PRESIDENZA DEL CONSIGLIO DEI MINISTRI
 MESSA IN SICUREZZA DEL SISTEMA
 ACQUEDOTTISTICO DEL PESCHIERA PER
 L'APPROVVIGIONAMENTO IDRICO
 DI ROMA CAPITALE E DELL'AREA METROPOLITANA

Sottoprogetto
 RADDOPPIO VIII SIFONE
 TRATTO CASA VALERIA – USCITA GALLERIA RIPOLI
 FASE 1- VARIANTE PROGETTUALE
 (con il finanziamento dell'Unione europea – Next Generation EU)

RELAZIONE DESCRITTIVA DELLE MODIFICHE
 AL PROGETTO AUTORIZZATO

A258PE_VP_REL_02_4
RELAZIONE DESCRITTIVA DELLE MODIFICHE
PROGETTUALI

Figura 1.1: Confronto tra la soluzione del PFTE e varianti su ortofoto

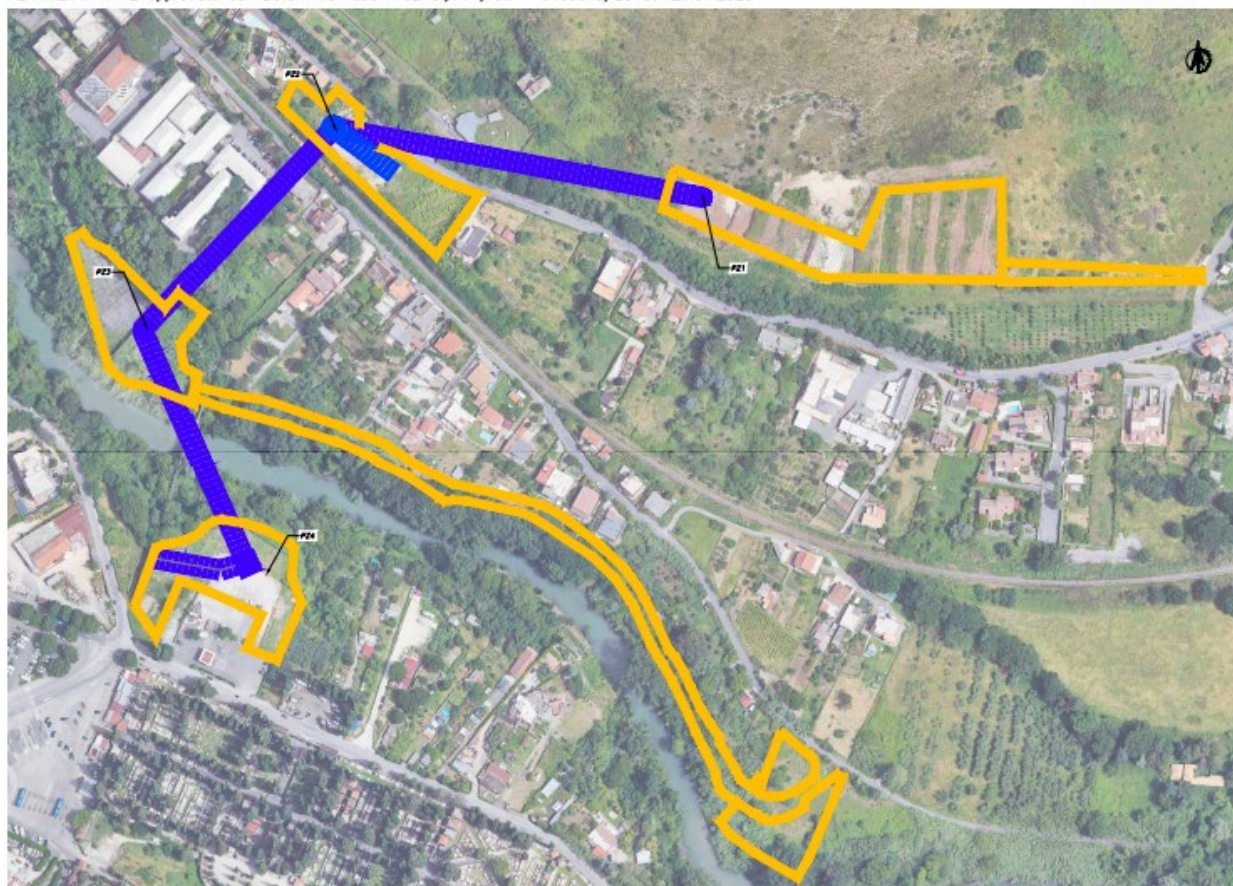
La principale modifica, relativa al nuovo tratto in sottoterraneo T2-4, si è resa necessaria a seguito dei rilievi e degli approfondimenti effettuati in fase di progettazione esecutiva lungo la sponda del fiume Aniene da cui è emerso che il versante su cui si sarebbe dovuta realizzare la pista temporanea di cantiere presentava pendenze molto maggiori di quanto previsto nel PFTE, oltre alla presenza di numerose strutture (recinzioni, fosse imhoff, e altri piccoli edifici, piscine, etc) nelle proprietà soprastanti la pista, che rendono gli spazi di manovra estremamente limitati, aumentando notevolmente le difficoltà di realizzazione. In aggiunta, bisogna considerare anche la presenza di piante a grosso fusto che insistono lungo la pista, appartenenti a specie tutelate e da tutelare, che rendono ancor più complessa la cantierizzazione delle aree in oggetto. Preso atto di tali problematiche, che inducono a ritenere impossibile realizzare la pista del PZ3 nei tempi previsti e compatibili con il PNRR, si è ritenuto necessario ricercare soluzioni alternative.

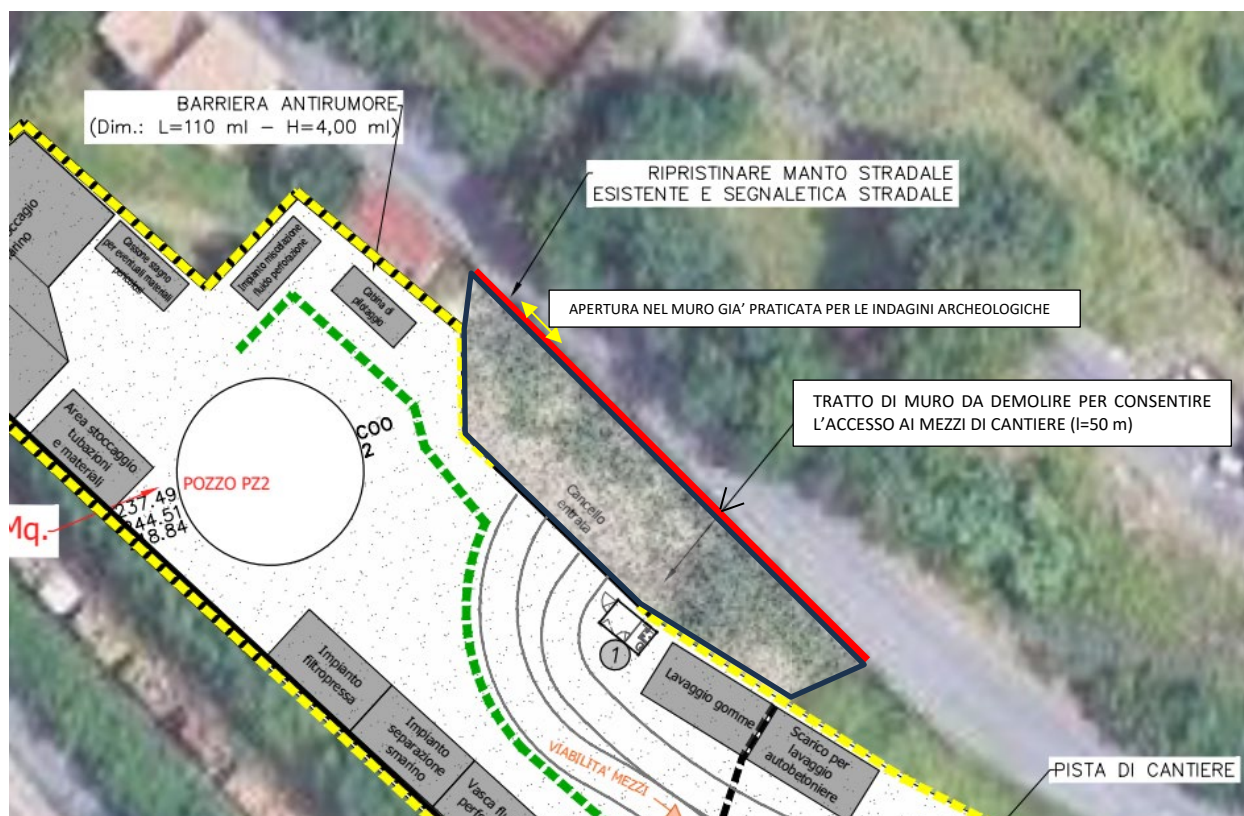
Al momento dell’inizio delle attività si dovrà aprire un varco molto più ampio per realizzare una zona di rallentamento dei mezzi prima dell’ingresso all’interno del cantiere. Nella fase di cantiere si prevede la demolizione di circa 50 m di muro (Figura 2.3).

Per realizzare l'abbattimento del muro sostenendo la via Tiburtina in totale sicurezza per chi percorre la viabilità e per le maestranze che eseguiranno l'intervento, occorrerà realizzare una berlinese di micropali su cui potrà essere realizzato il nuovo muro di cinta (Elaborato A258PE_VP_14_4).

Figura 4.4 – Dettaglio del progetto della rampa di accesso dalla via Tiburtina al pozzo PZ2 per la manutenzione durante l'esercizio

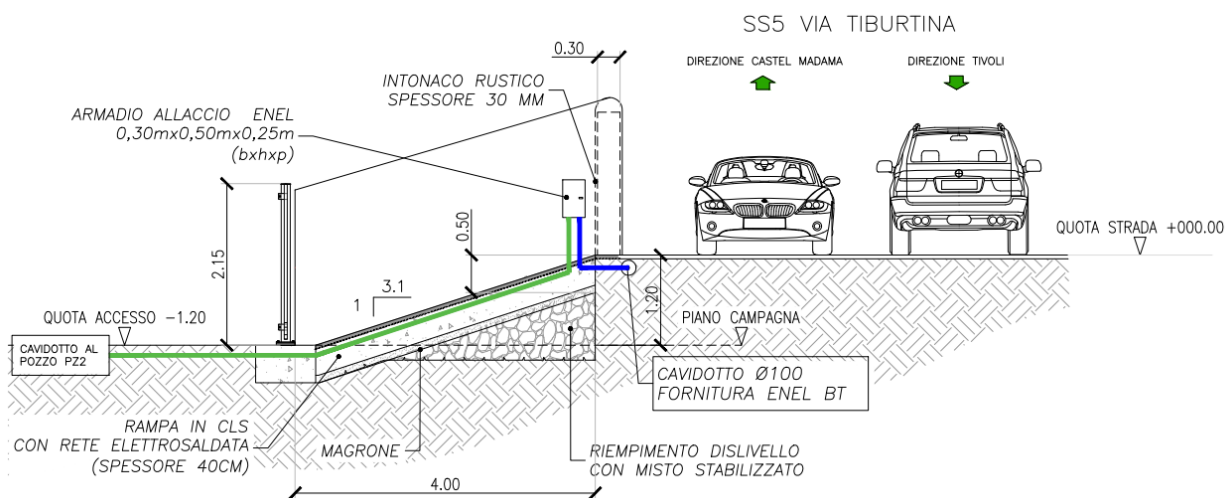
Per garantire l'accesso del personale ACEA per la manutenzione al pozzo PZ2 durante l'esercizio si è prevista la realizzazione di un accesso dalla via Tiburtina che comprenderà una rampa di accesso di 4 m di lunghezza con un'apertura di 6,21 m sul fronte di via Tiburtina e un cancello in acciaio al piano del terreno su cui è presente il pozzo PZ2.

Sul muro che collegherà la via Tiburtina con il cancello di accesso all'area del pozzo, verrà localizzata la nicchia per l'inserimento dell'armadietto per l'utenza elettrica dell'ENEL al pozzo PZ2 (Figura 4.4).

Figura 3.1 – Opere del progetto base PFTE approvato. In rosso i tratti di condotta all'interno delle condotte sotterranee scavate con tecnica microtunnelling, in blu i raccordi all'esistente VIII sifone e in giallo le aree di cantiere (tratti interrati)

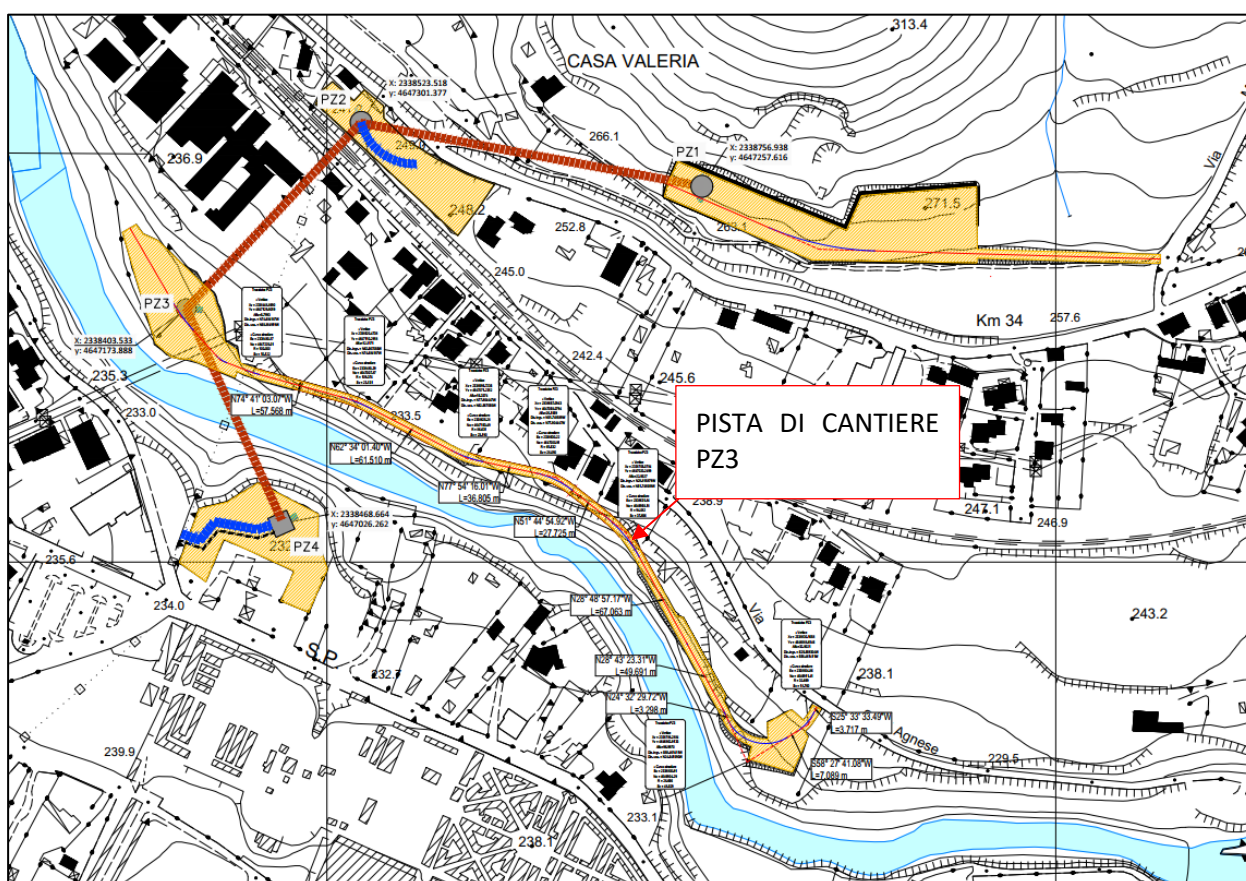
Nella Figura 3.1 che riporta su CTR le opere del progetto base approvato, si può osservare l'estensione della pista per il cantiere PZ3 lungo la sponda destra del fiume Aniene che presentava uno sviluppo di 550 m.

A seguito dell'accesso alle aree e alla pulizia del versante dalla vegetazione infestante, si è potuto accedere all'area ed eseguire rilievi topografici. I rilievi hanno evidenziato la presenza di condizioni molto peggiori rispetto a quanto ipotizzato nel PFTE approvato ed estremamente complesse per la presenza di pendenze molto elevate del versante che renderebbero estremamente difficile realizzare la pista nei tempi previsti e nelle tempistiche del PNRR.

Figura 3.3 – Modifica progettuale n.4 (Tratto in microtunnelling T2-4)

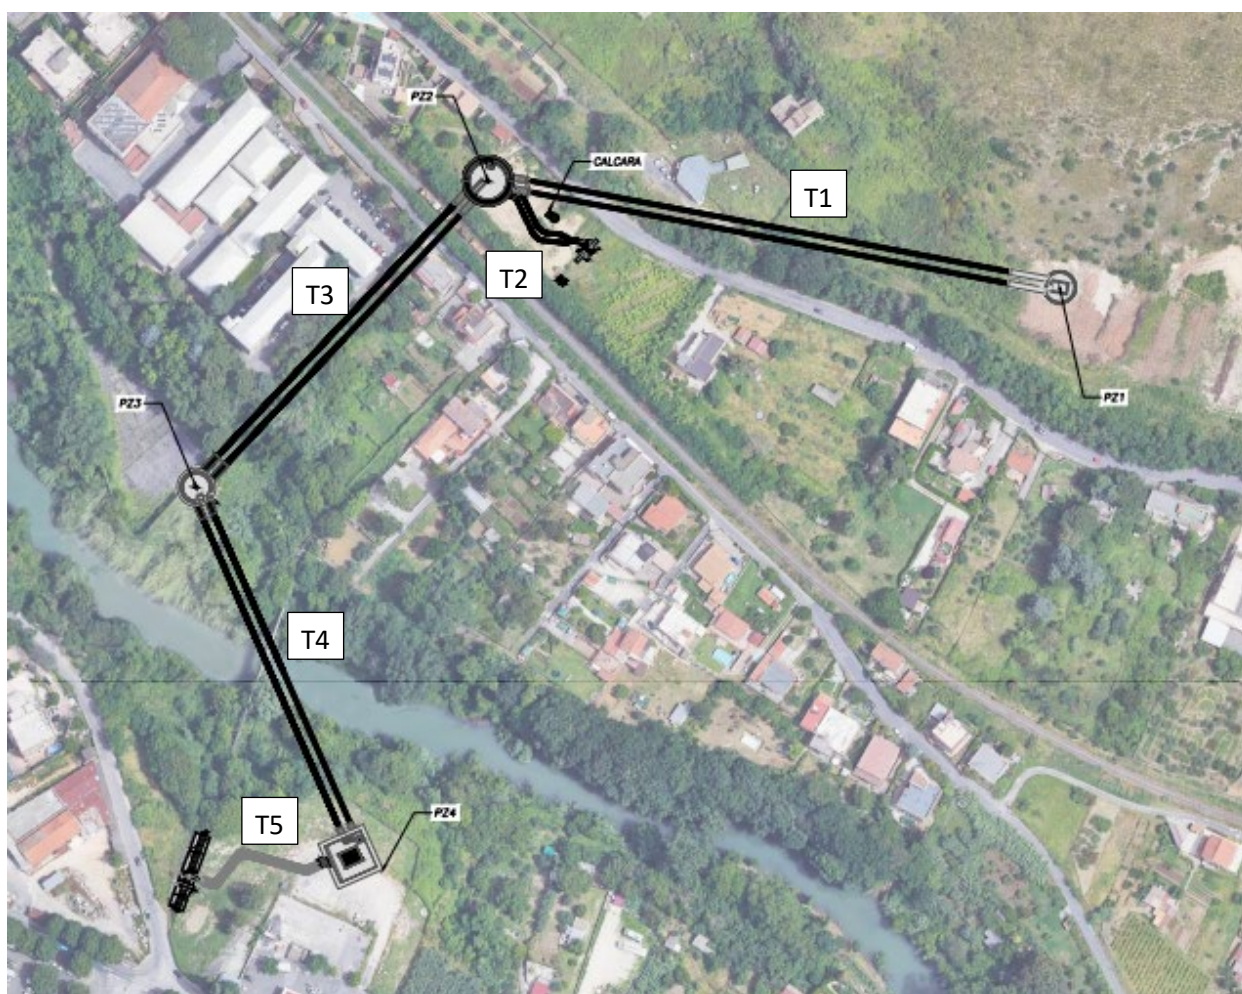
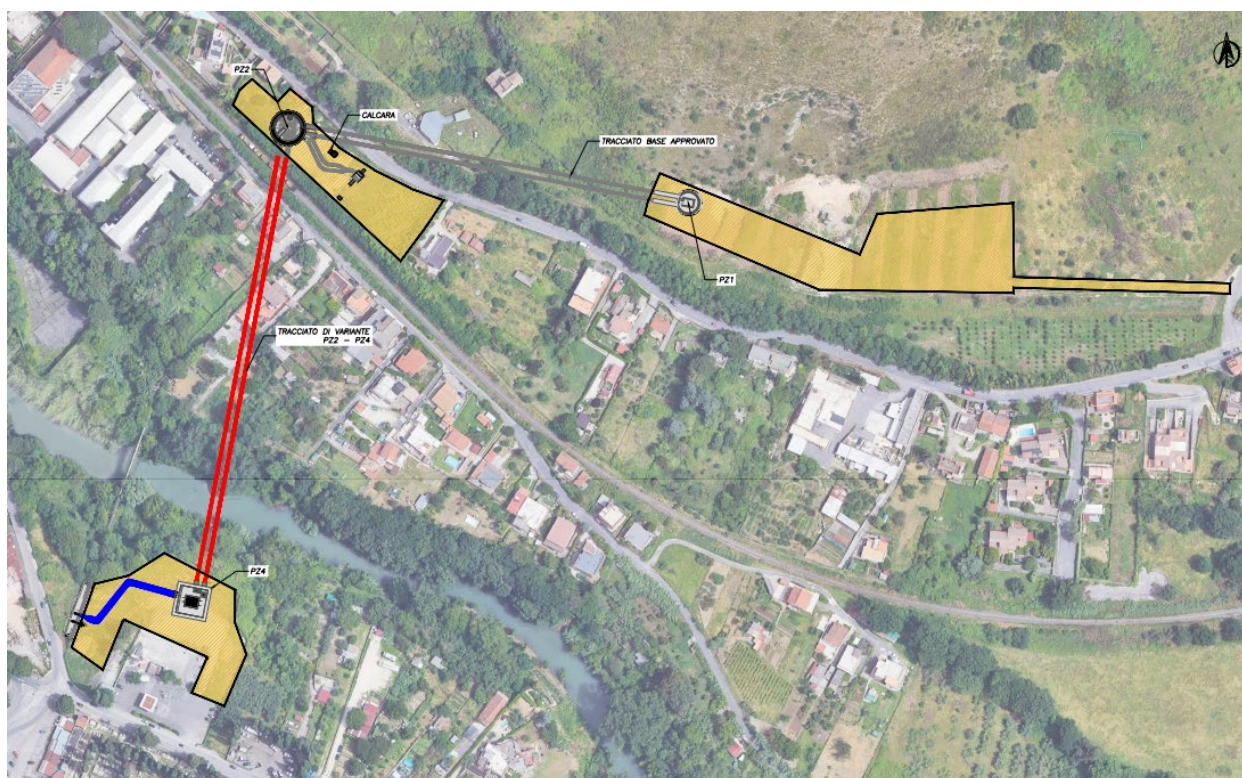
La modifica unisce i pozzi PZ2 e PZ4 con un tratto sotterraneo rettilineo scavato in microtunnelling, denominato T2-4.

- Il tratto T1 che collega il pozzo PZ1 al pozzo PZ2 rimane invariato.
- I manufatti pozzo PZ2 e PZ4 rimangono invariati come forma, dimensioni e profondità. È prevista soltanto la rotazione del pozzo PZ4 di circa 30° per poter spingere la MTBM perpendicolarmente alla parete di fondo. Ai fini del rispetto delle prescrizioni di RFI il pozzo PZ4, in sostituzione di quanto già previsto e autorizzato per il pozzo PZ3, è stato dotato di numero 2 tubazioni di scarico DN600, DN700 in scarico esistente del calice VIII Sifone.

- Le quote di uscita delle condotte all'interno dei pozzi rimangono invariate
- La lunghezza del nuovo tratto T2-4 è di 267 m mentre i tratti T3 e T4 previsti nel PFTE erano lunghi rispettivamente 162 e 153 m

- L'attraversamento del fiume Aniene avviene nella variante PZ2-PZ4 a una profondità maggiore. Nella variante progettuale le condotte transiteranno a una profondità di 7,35 m contro i precedenti 5 m del PFTE approvato

Figura 4.7 – Il ritrovamento della “calcare” al centro dell’immagine ha reso necessario modificare il collegamento denominato tratto T2 all’esistente condotta introducendo una curva per poter aggirare la calcara lasciando una distanza minima di 6,5 m

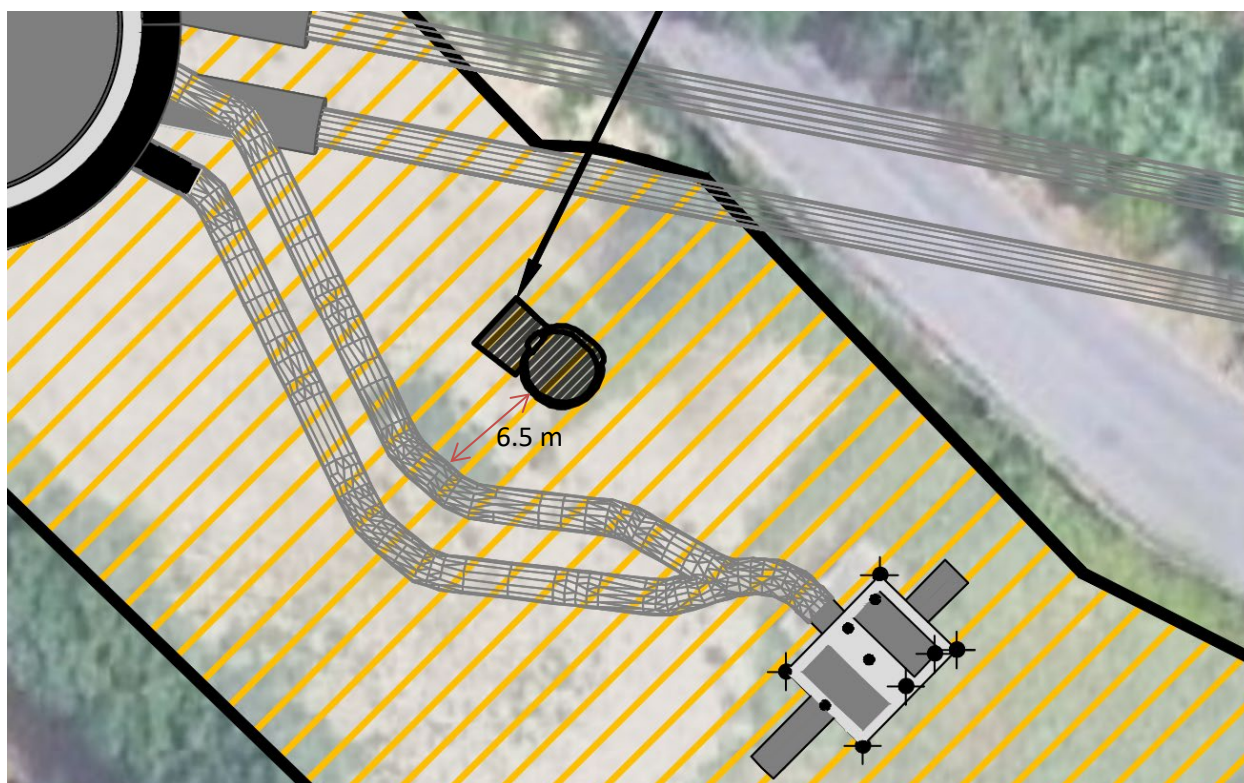
A seguito del ritrovamento della “calcara” all’interno dell’area del cantiere PZ2 si è reso necessario modificare il tracciato del tratto T2 di connessione dell’esistente condotta al nuovo pozzo PZ2, come riportato nella Figura 4.7.

Figura 4.11 – Profilo in asse al tracciato della modifica n.4. Rispetto al tracciato del PFTE cambia soltanto il tratto di destra evidenziato in rosso tra i pozzi PZ2 e PZ4

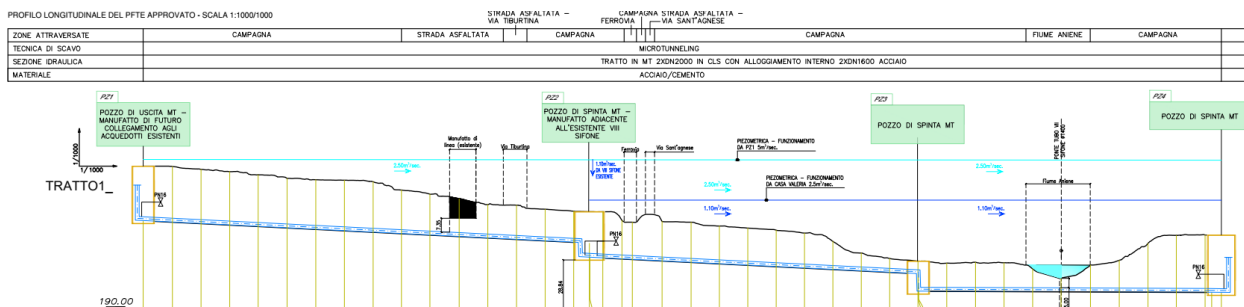
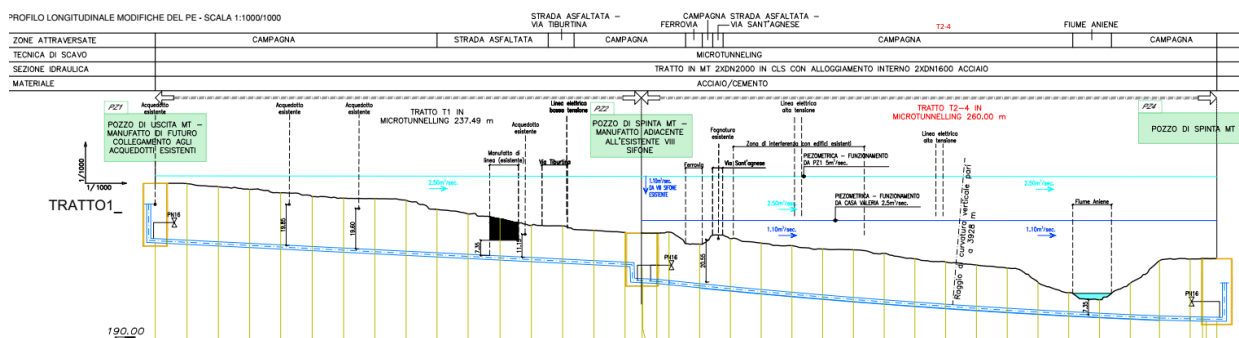
Il profilo altimetrico della modifica n.4 prevede lo scavo in microtunnelling con un raggio di curvatura verticale di 3928 m come osservabile nella Figura 4.11.

Dal confronto tra i profili in asse alle condotte della soluzione base approvata (Figura 4.10) e della modifica (Figura 4.11) si può osservare che nella variante l’attraversamento del fiume avviene a una profondità di 7,35 m, ciò maggiore rispetto al PFTE che attraversava l’Aniene a 5 m di profondità rispetto al fondo dell’alveo, comportando, quindi, un evidente beneficio dovuto alla maggiore copertura.

Figura 5.3 – Dettaglio della trincea di scavo per la posa del cavidotto in campagna e su strada

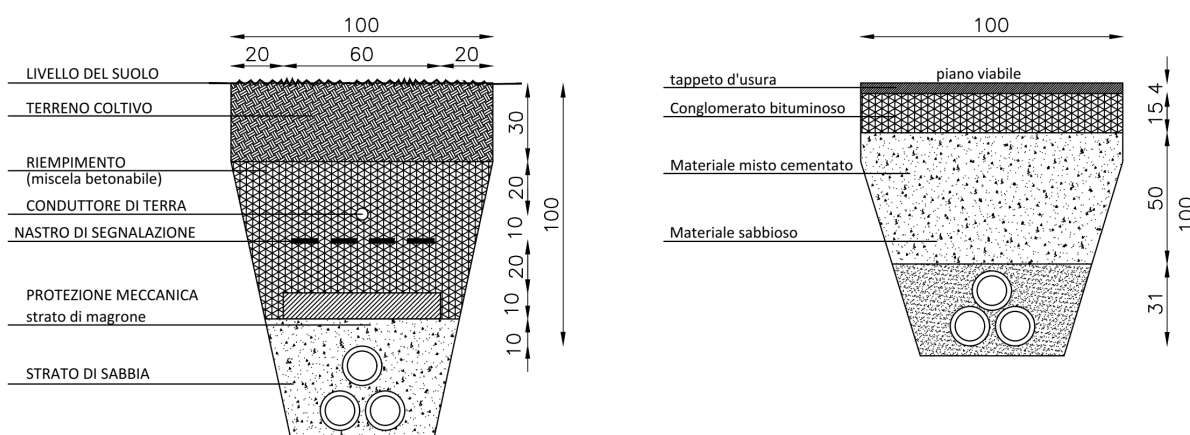
In alternativa alla cabina interrata è stata prevista la realizzazione di un cavidotto interrato lungo via dell'Acquaregna per uno sviluppo lineare complessivo di circa 180 m in parte su strada (circa 97 m) e in parte su terreno, per collegare il pozzo PZ4 alla cabina dell'ENEL ivi esistente.

Figura 6.1 – Cavidotto per l'alimentazione elettrica del pozzo PZ1

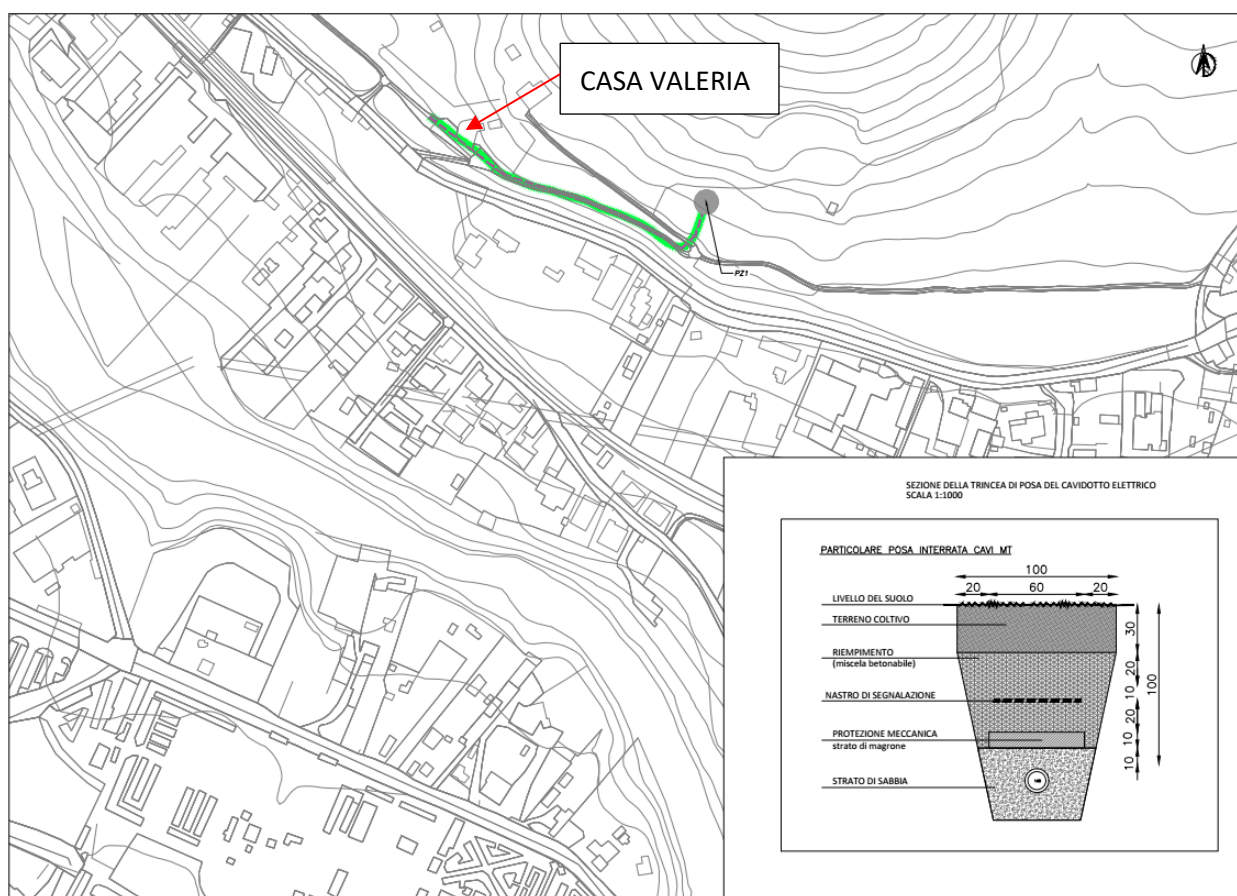
- Cavidotto per l'alimentazione del pozzo PZ1 da Casa Valeria

Il cavidotto come detto collegherà il sito di Casa Valeria con il pozzo PZ1 secondo il tracciato riportato in Figura 6.1.
